仕様変更

R技-2026-08

FSシリーズ・組替仕様 天井板ケーブル引込みタイプFS-TC
R形アルミラック組替仕様 天井板ケーブル引込みタイプARC-TC、
ケーブル引込みブラインドベースタイプARC-BC
入線開口寸法の拡張

変更前		変更後	
	天面図	側面図	天面図	側面図
最小開口寸法				
最大開口寸法

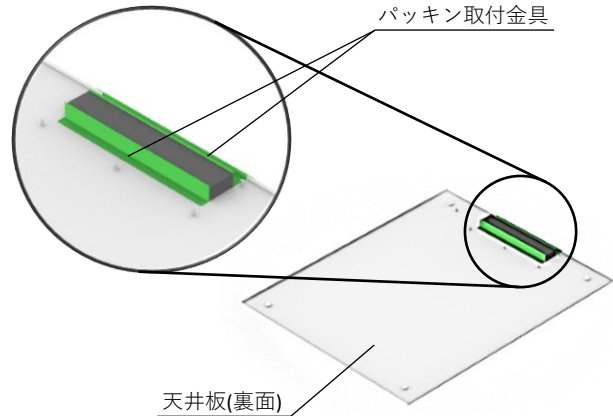
パッキン取付金具の形状を変更し、入線開口寸法を拡張します。

- パッキン取付金具の形状変更
- ケーブル引込みタイプの入線開口寸法変更
